Recueil des avis issus de la consultation auprès des ministères et organismes

Projet : Agrandissement du lieu d'enfouissement technique de Lachenaie sur le territoire de la ville de Terrebonne par Complexe Enviro Connexions Ltée

Numéro de dossier : 3211-23-095

Figure 1 Extrait de la figure 14.2 - Annexe 1 - PR3.10 Étude de conception du secteur ouest. La flèche bleu foncé indique le déplacement proposé, alors que les flèches bleues pâles indiquent la direction approximative de l'écoulement des eaux souterraines. Le nord se trouve à droite de la figure.

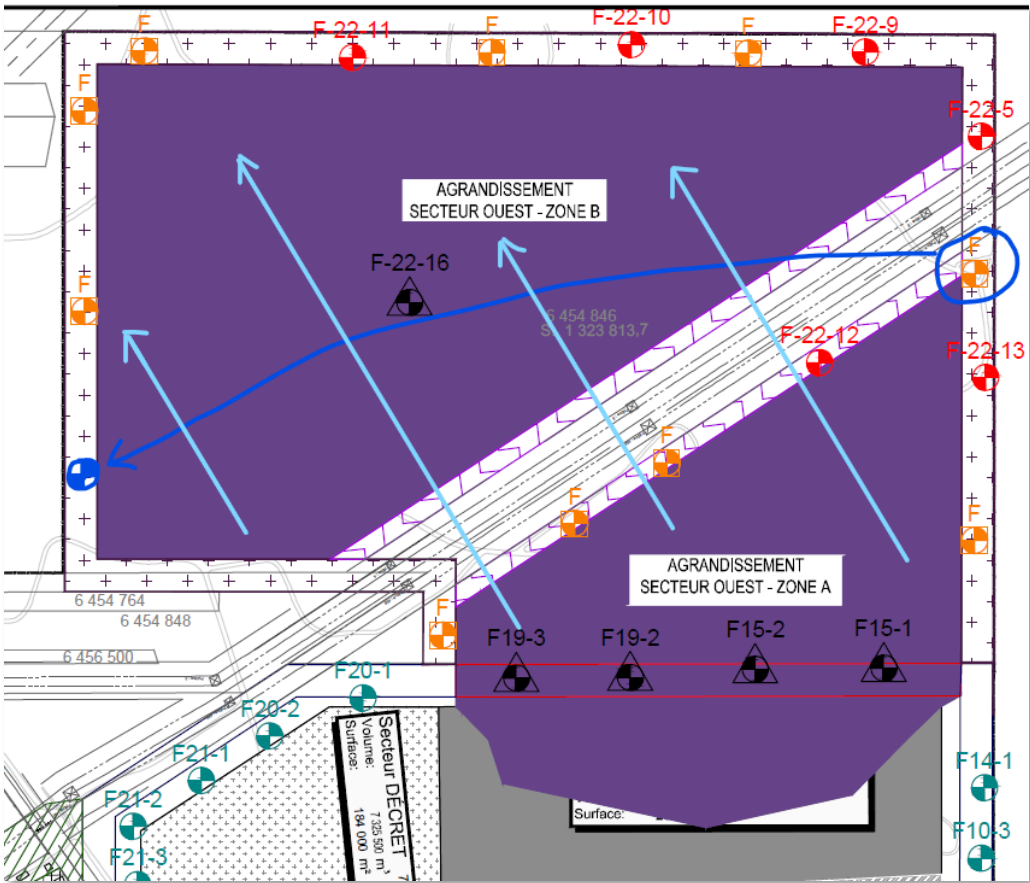
À la figure 14.2, la disposition des puits d'observation, telle que proposée, ne couvre pas le flanc sud-est de la zone B. Il semble pertinent d'y ajouter un puits supplémentaire ou de déplacer le puits projeté à l'extrémité nord-ouest de la cellule A à cet endroit, tel que proposé à la figure 1 plus bas.

La DEPESS est d'avis que la disposition des puits, tel que proposée, ne permet pas un suivi adéquat de la qualité des eaux souterraines sur l'ensemble du secteur ouest. Il semble requis d'ajouter (ou déplacer) un puits le long du flanc sud-est de la zone B. Le demandeur s'engage-t-il à ajouter ou déplacer un puits de manière à ceinturer complètement la zone B?
